国家高速公路包茂线（G65）陕西境曲江  
至太乙宫段改扩建工程两阶段施工图设计

# 咨询审查报告

甘肃省交通规划勘察设计院股份有限公司

#### 2、新旧路基拼接

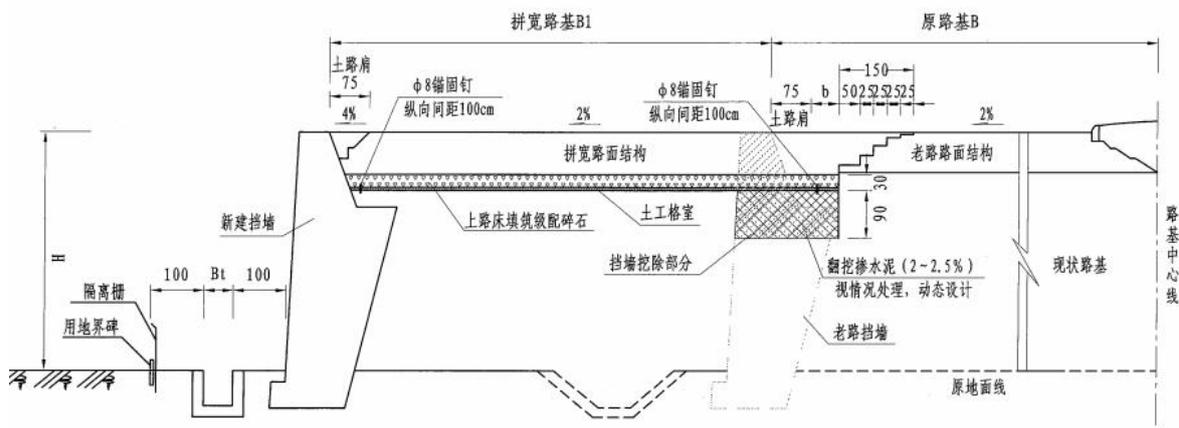
1) 部分新旧路基衔接，设置了挡土墙进行收坡，边坡底部与挡土墙距离较窄，路基压实质量不易保证，建议填筑碎石、砂砾等易于压实的填料。

**设计回复：**同意审查意见。经核实，对新老路基拼接，边坡新增路肩挡土墙段，仅在K14+600前后挡墙坡脚位于排水沟处，但经核实后，开挖台阶

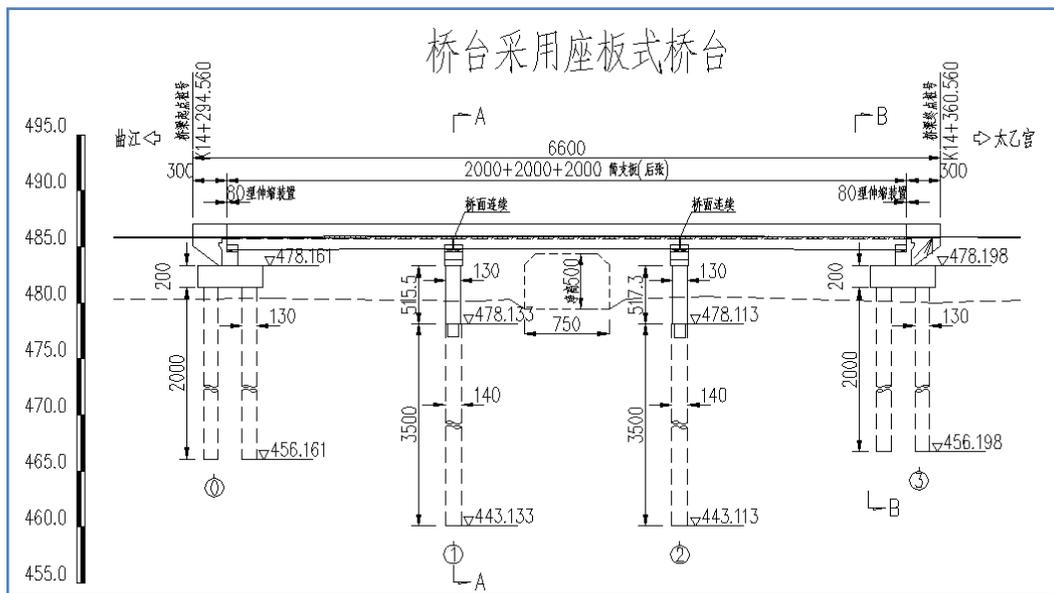
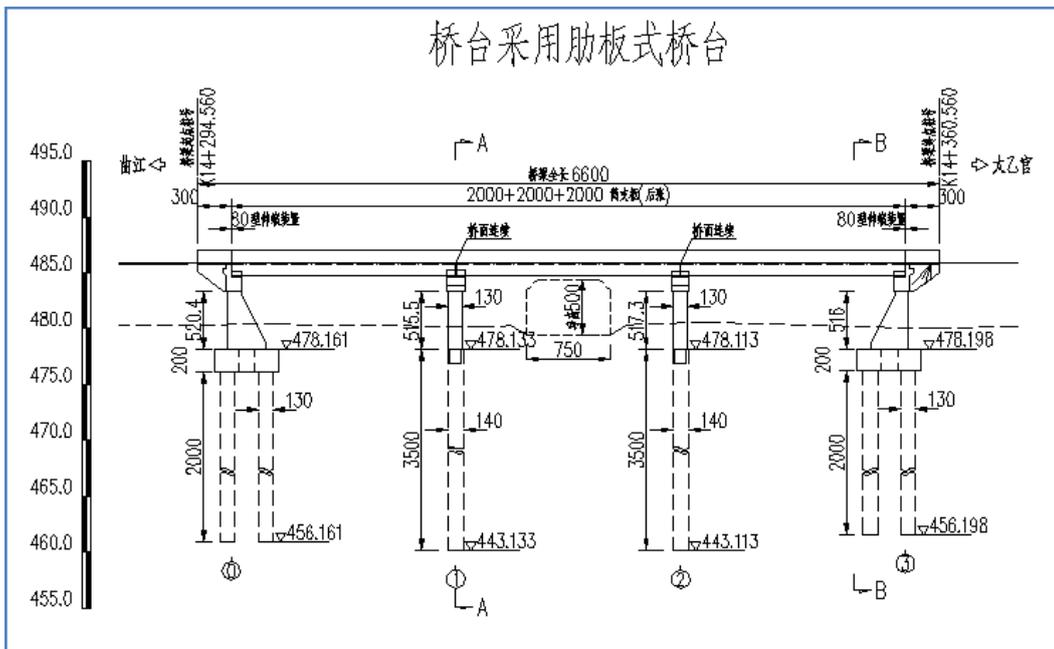
旧路面层加铺后，沥青面层厚度为 26cm，而加宽部分沥青面层厚度为 22cm，内侧车道路面厚度大于外侧厚度，易造成内侧沥青面层内部积水，建议在 4cm 橡胶沥青混凝土加铺层下全断面设置封层，降低路面水下渗概率。同时，建议在竖曲线、桥头涵侧等低点增加排水设计。

**设计回复：**同意审查意见。在4cm橡胶沥青混凝土加铺层下全断面设置封层，含水量较大的桥头涵背设置有横向渗沟。

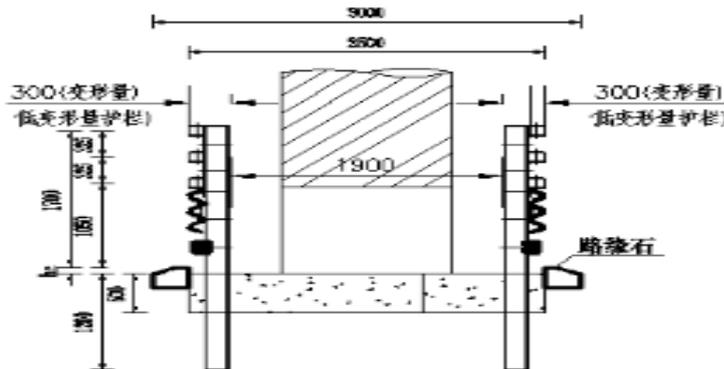
2、根据《公路桥涵设计通用规范》第 3.2.7 条规定，桥梁跨越多车道高速公路时，不宜在中央分隔带内设置桥墩，如要在中央分隔带设置桥墩，应加强警示标志及防撞设施，中墩两侧应设置防撞护栏，并预留护栏变形的空间，建议补充完善相关设计图。

**设计回复：**同意审查意见。经核查，中央分隔带采用Grd-SAm-E-3低变形护栏时，若中央分隔带宽度为300cm时，当设计速度为100及以下时， $C=25\text{cm}$ ，最大柱径可为 $d \leq 1.9\text{m}$ ；当设计速度为120时， $C=50\text{cm}$ ，最大主径可为 $d \leq 1.4\text{m}$ 。（详见下图）。1号墩处中央分隔带两侧应增设低变形量护栏，护栏长度每侧18m已计入“交安设施工程数量表中”。

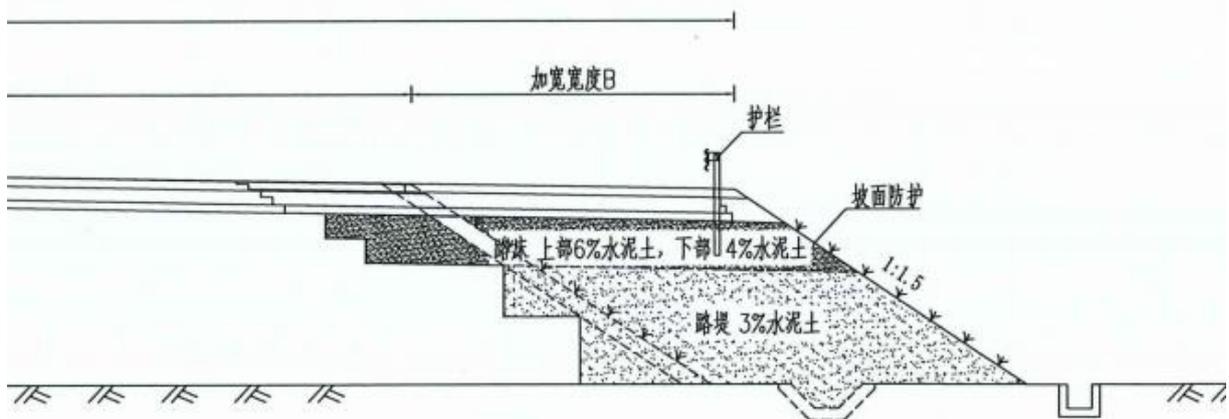
**咨询审查认为，**设计方案合理可行。建议补充灰土挤密桩处治宽度控制原则，明确灰土挤密桩处治宽度与路基宽度的关系。

**设计回复：**同意审查意见。路基外侧灰土桩处治宽度为路基坡脚外不小于 3 米（路基占地界位置）。

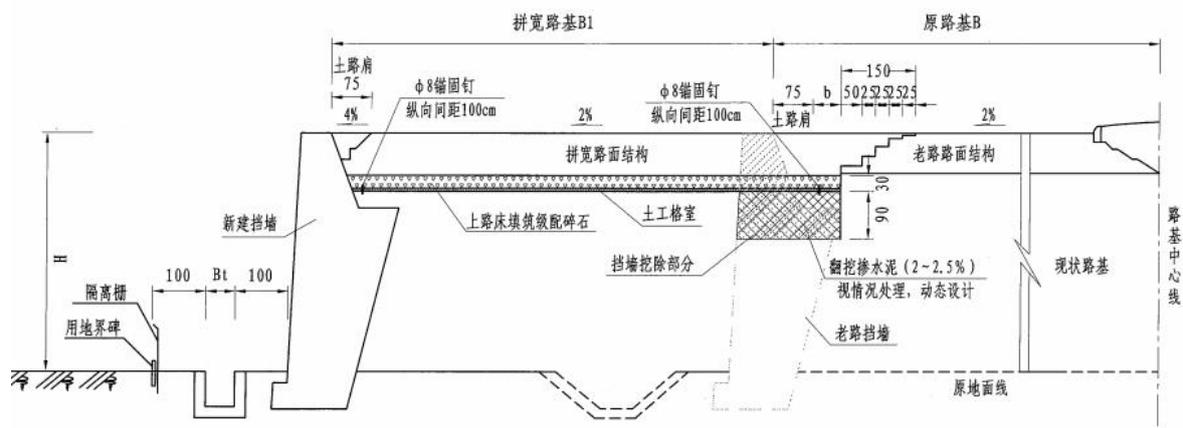
1) 拼接沉降控制标准“差异沉降控制，应满足拼宽路基的路拱横坡度增大值不大于 0.5%，相邻路段差异沉降引起的纵坡变化不大于 0.4%的要求”属于软基情况的标准，用于一般路段，不适宜，建议核查修改或取消该要求。

**设计回复：**同意审查意见。核对后取消该条要求。

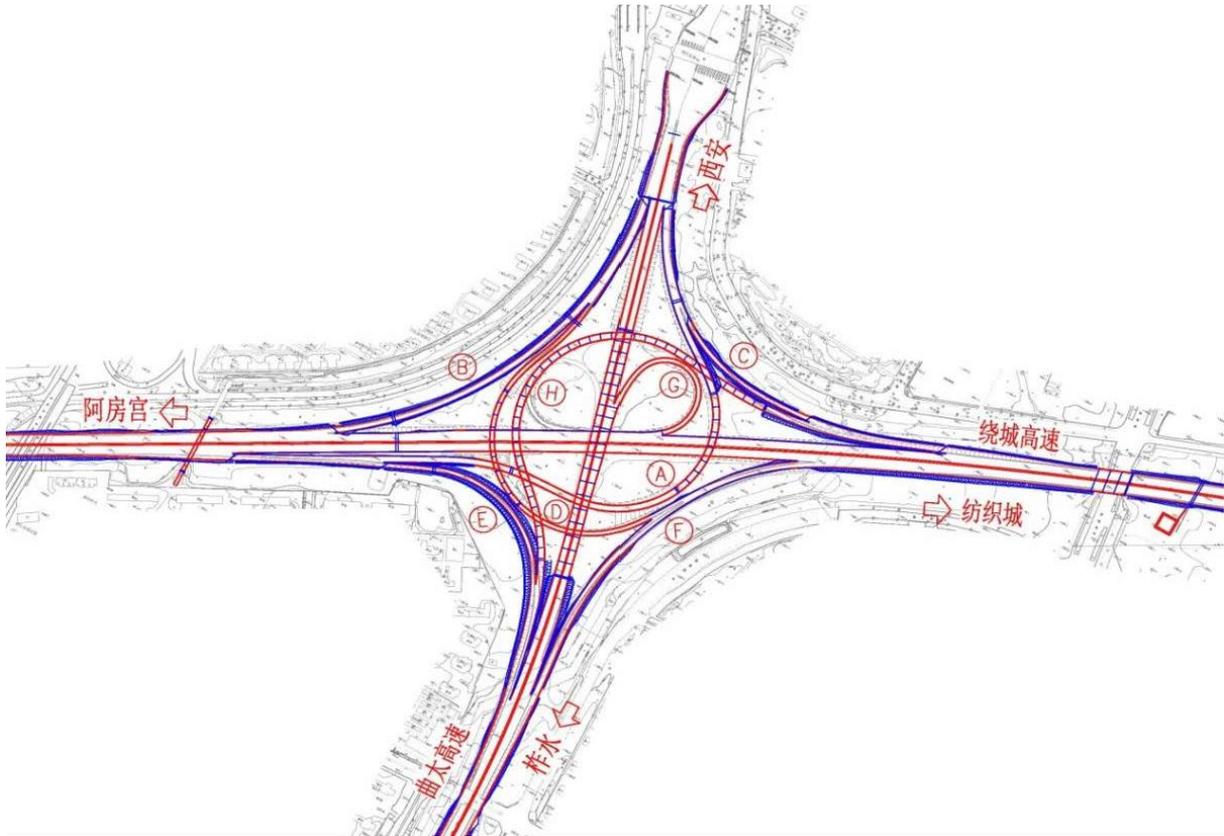
施工图设计将初步设计批复的韦曲互通改为航天城互通，将批复的航天城互通改为航天南互通，建议在说明补充说明。

设计回复：同意审查意见。在说明中补充立交初设与施工图名称。

#### 8.2.4 太乙官立交

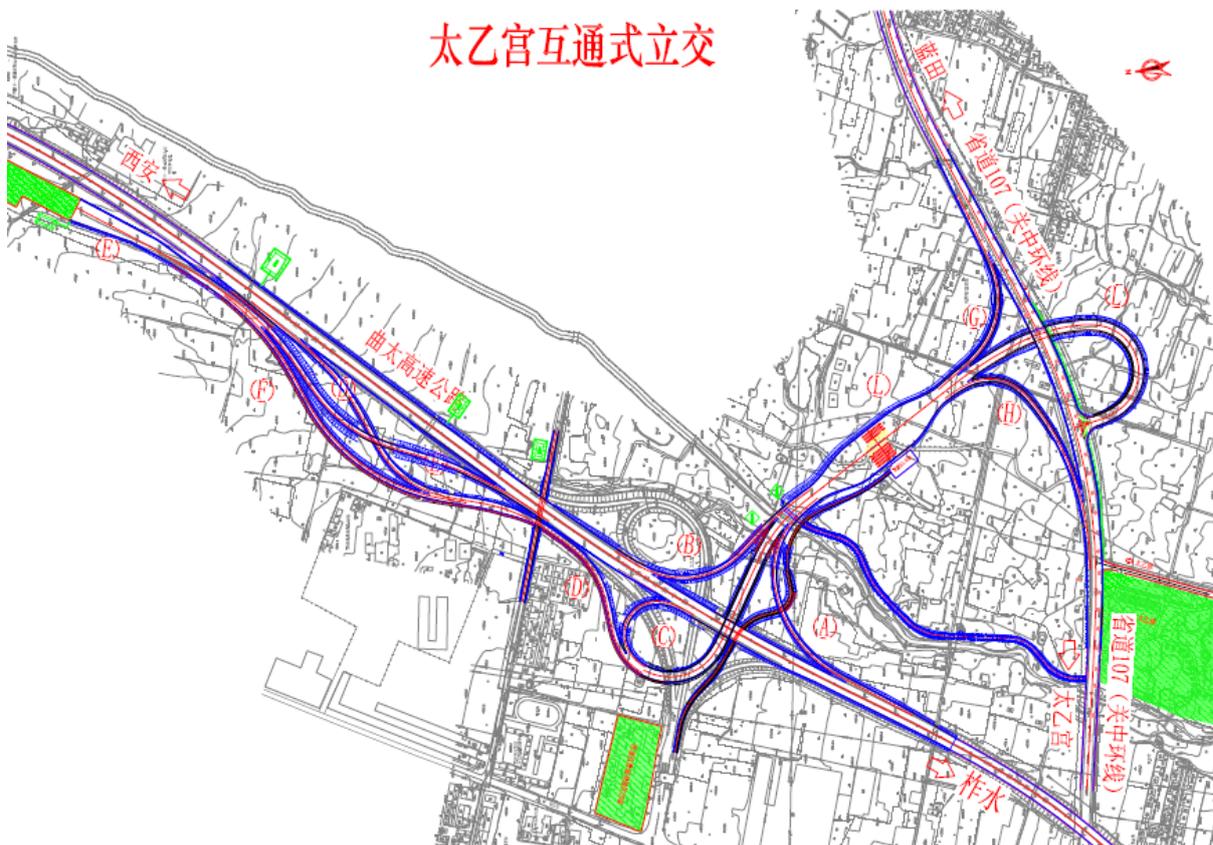
1、K18+000 右侧的检测站主要为检查货车，F 匝道（455m）已根据初步设计省交通运输厅意见修改为单车道断面，考虑到货车速度相当，速度差较小，超车需求较小，建议将 E 匝道（长约 520m）也调整为单车道断面匝道。
